瑞泉文苑二期方案变更

设计单位：广州博厦建筑设计研究院有限公司

5#楼 一层平面图

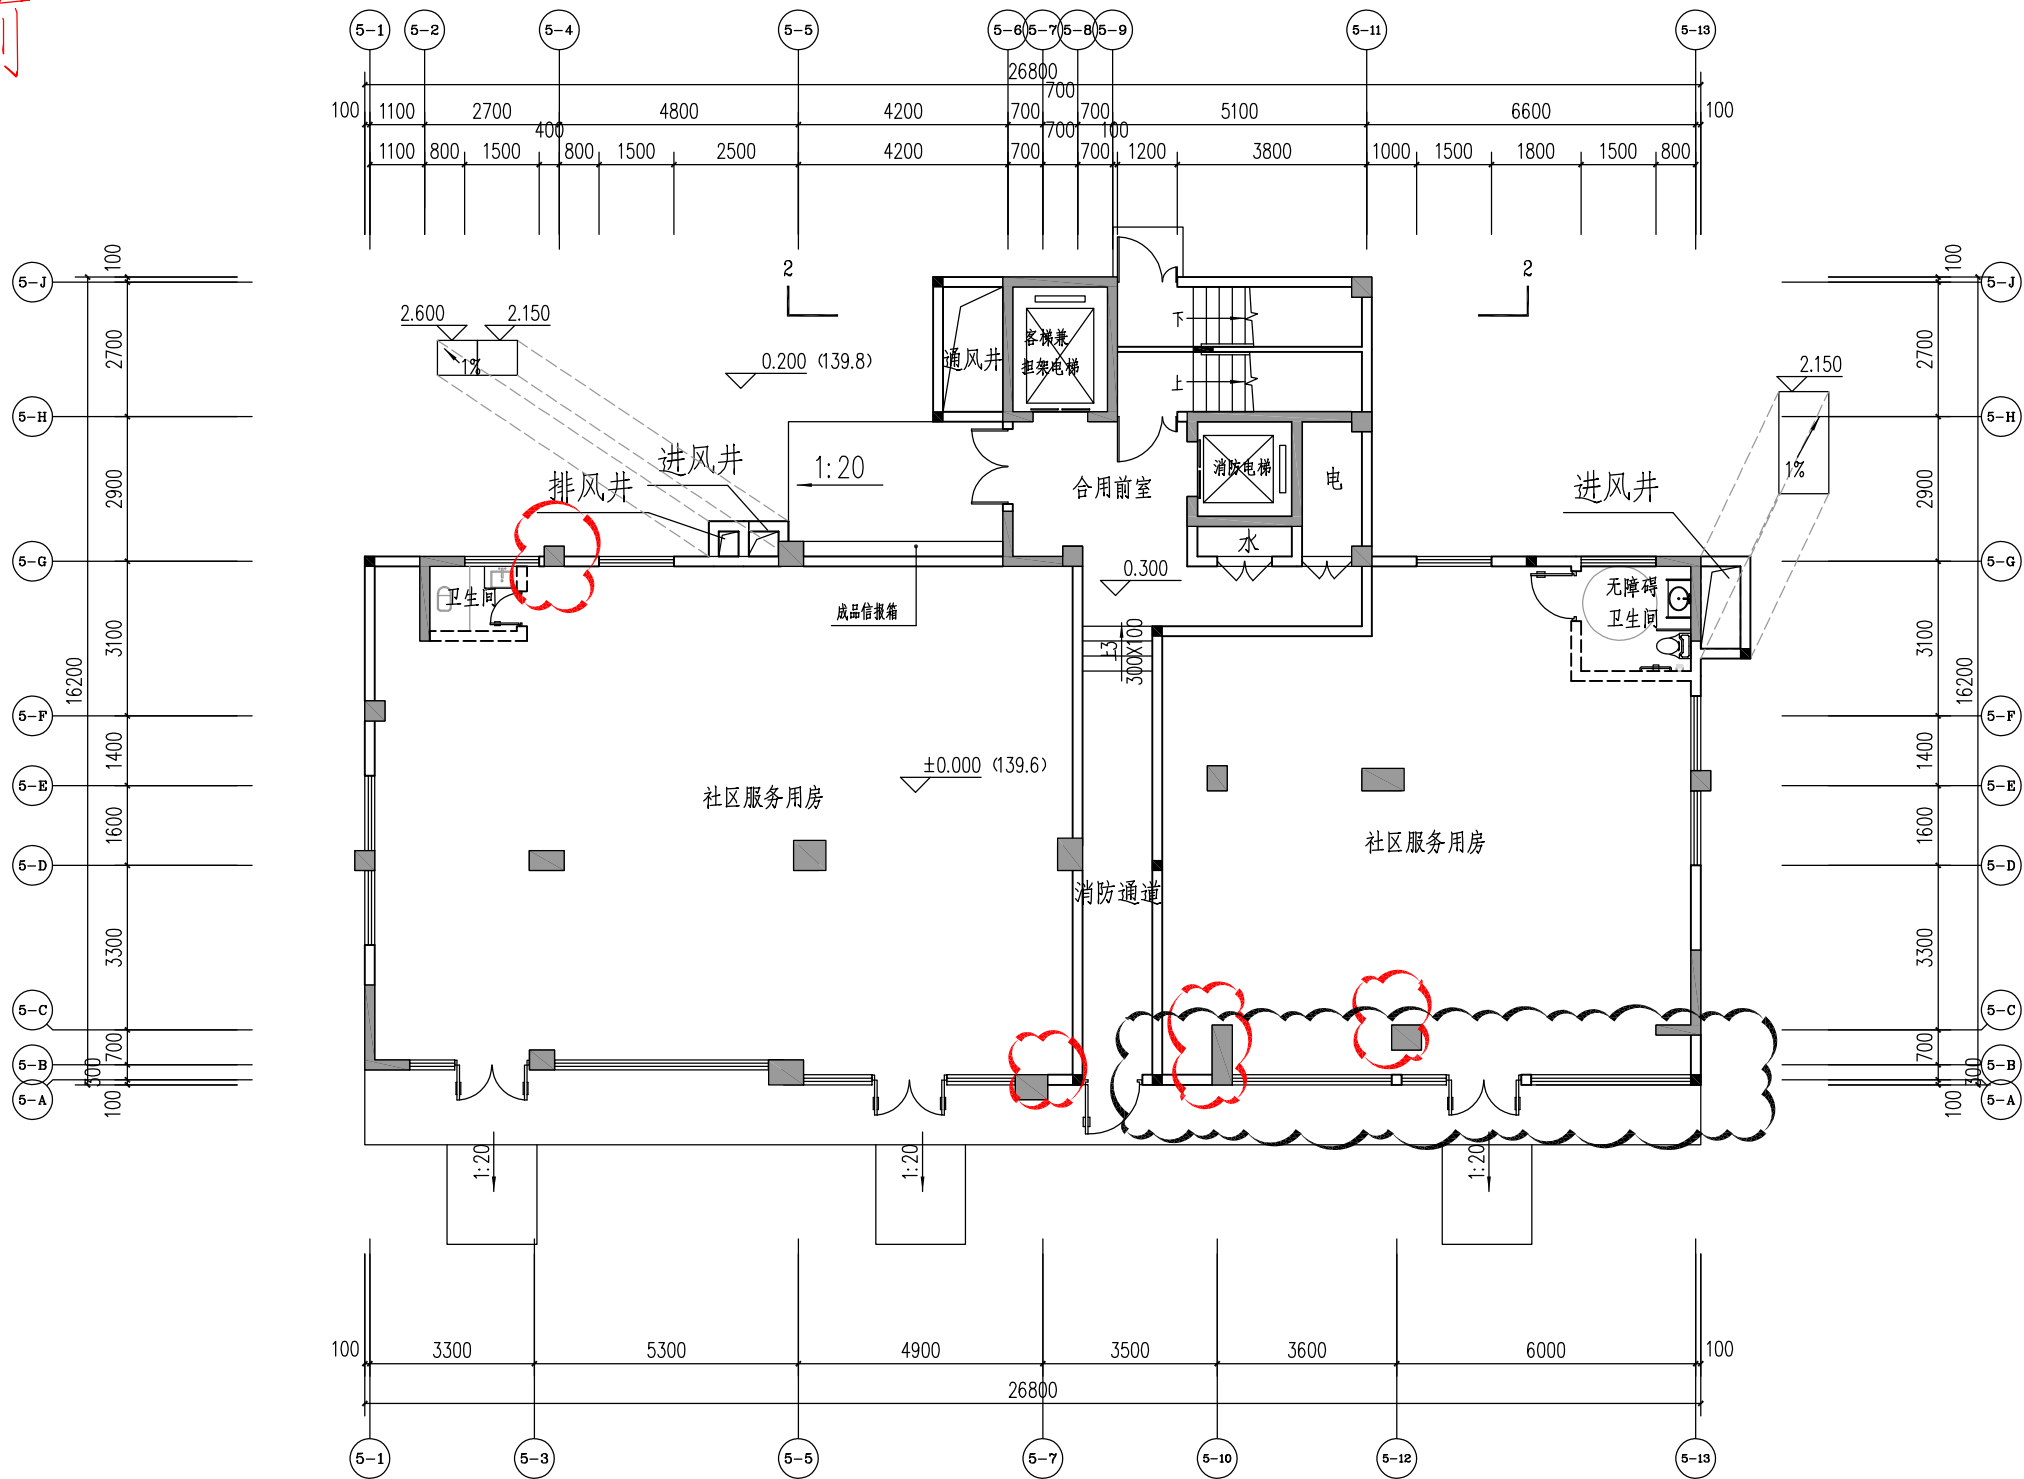
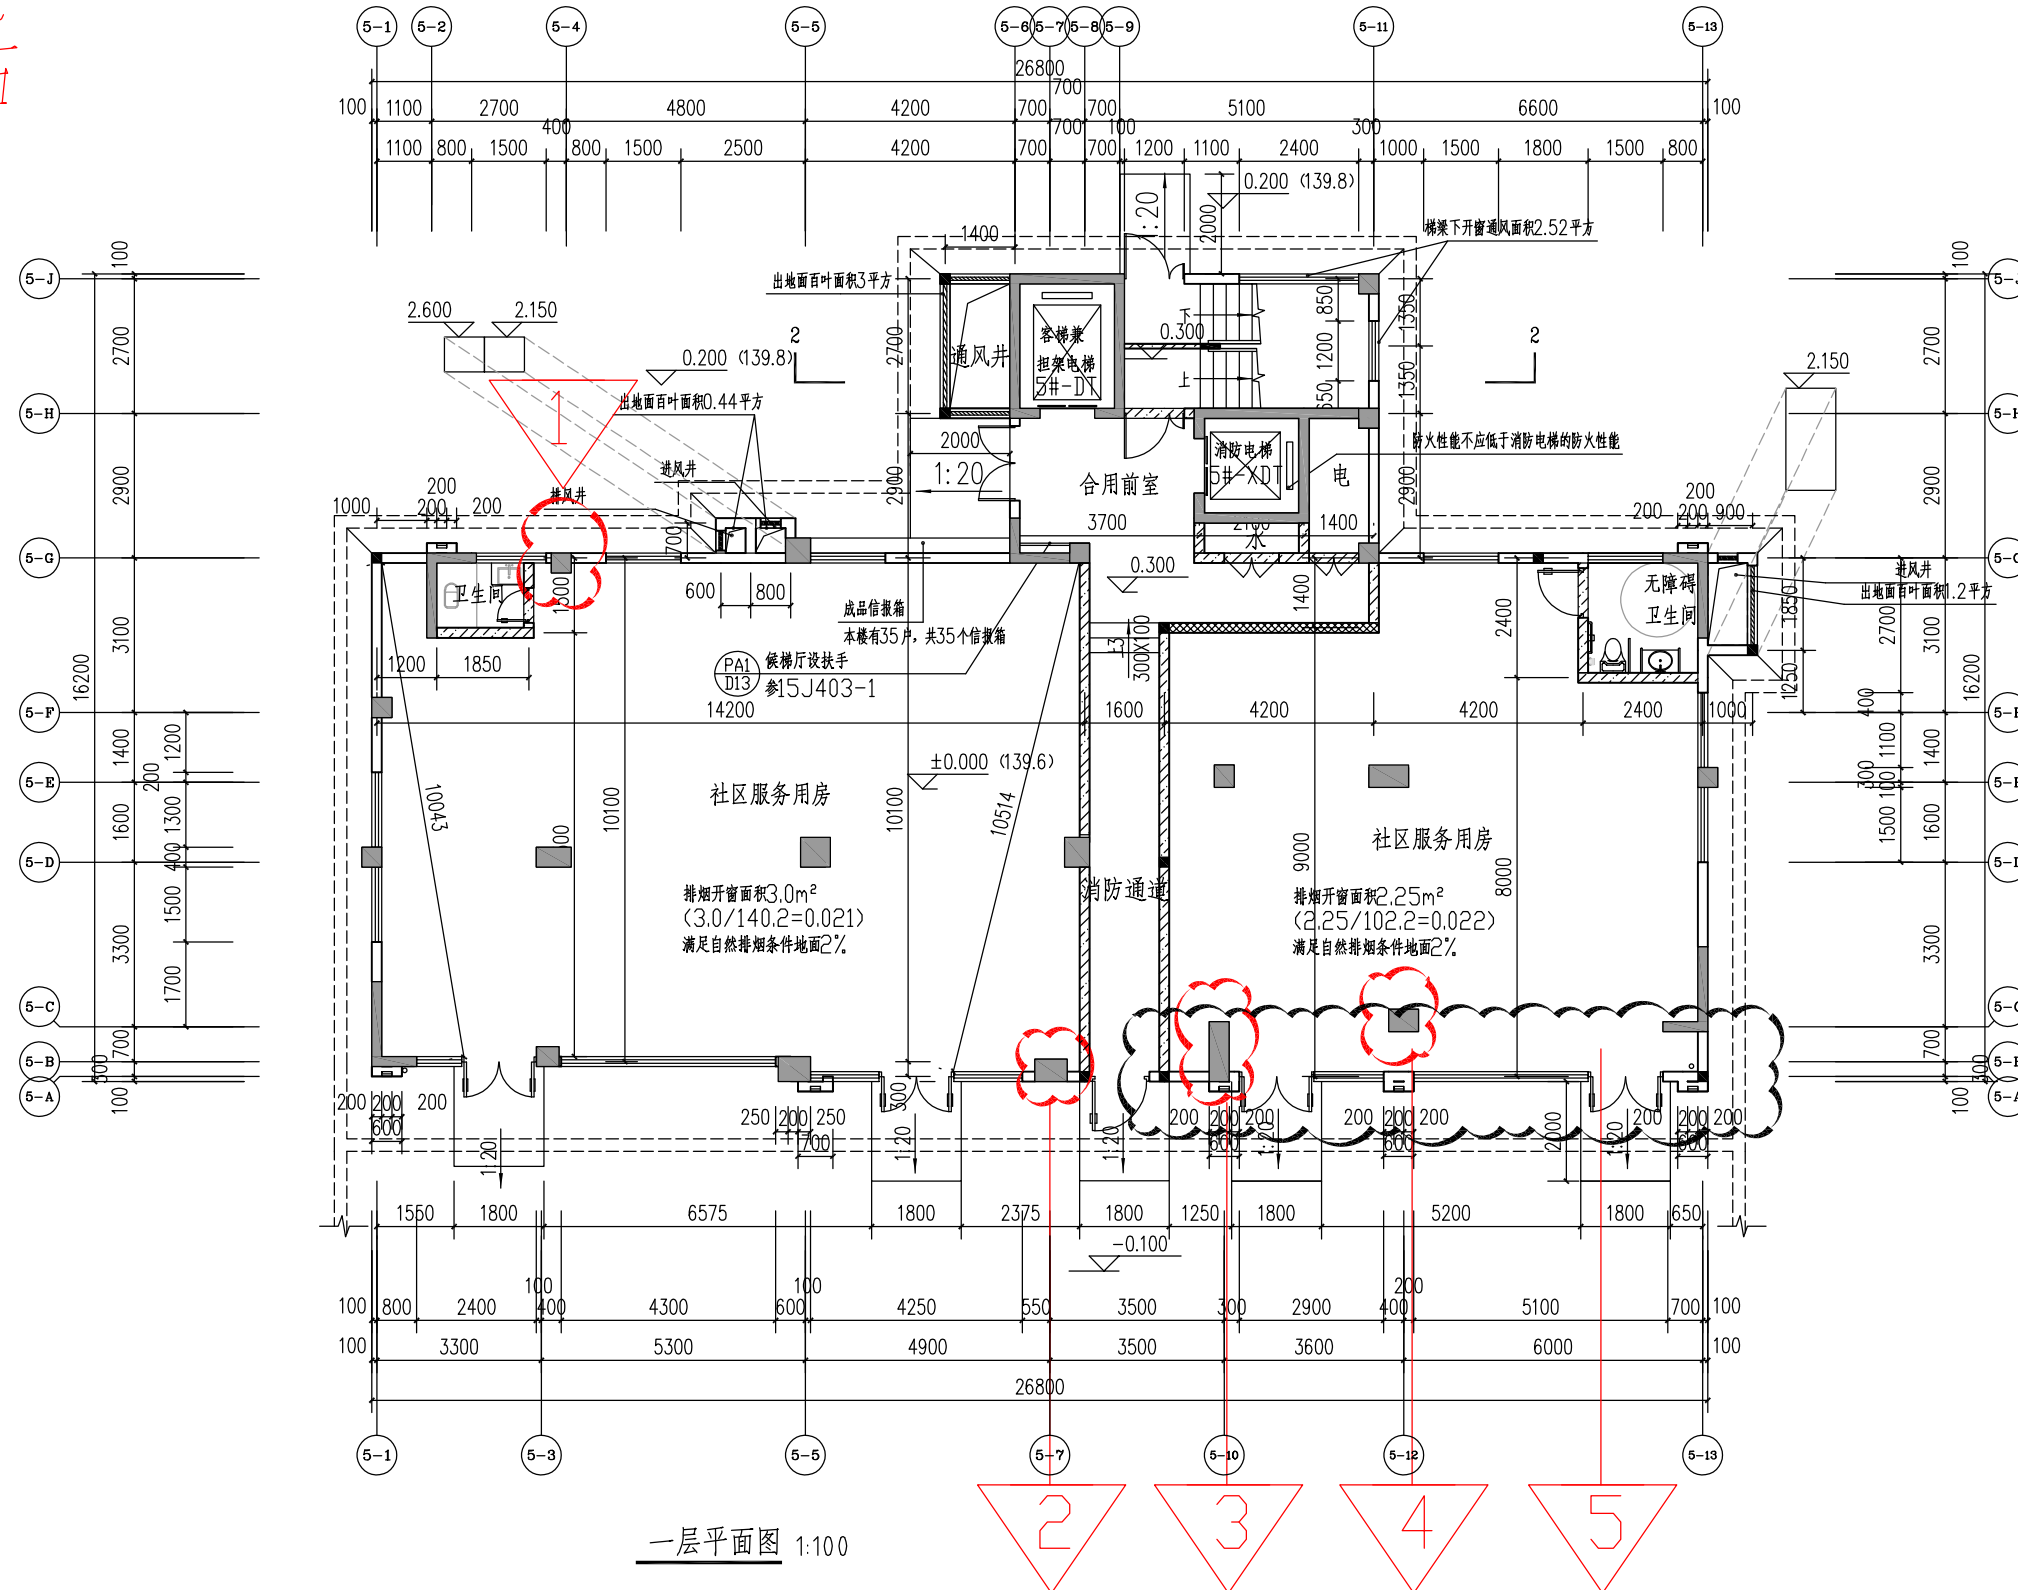
1. 图中⑤-G轴交⑤-1轴柱子往⑤-F方向移200mm 与外墙平
2. 图中⑤-A轴交⑤-7的柱子往⑤-B轴方向平移300mm 与外墙平

- 3.图中⊕₅₋₁₀轴交⊕_{5-A}轴柱子往⊕₅₋₇轴方向移200mm
- 4.图中⊕₅₋₁₂轴交⊕_{5-C}轴柱子往⊕_{5-D}轴方向移250mm
- 5.图中⊕₅₋₁₀轴~⊕₅₋₁₃轴交⊕_{5-A}轴右侧社区服务用房一个门改为两个门
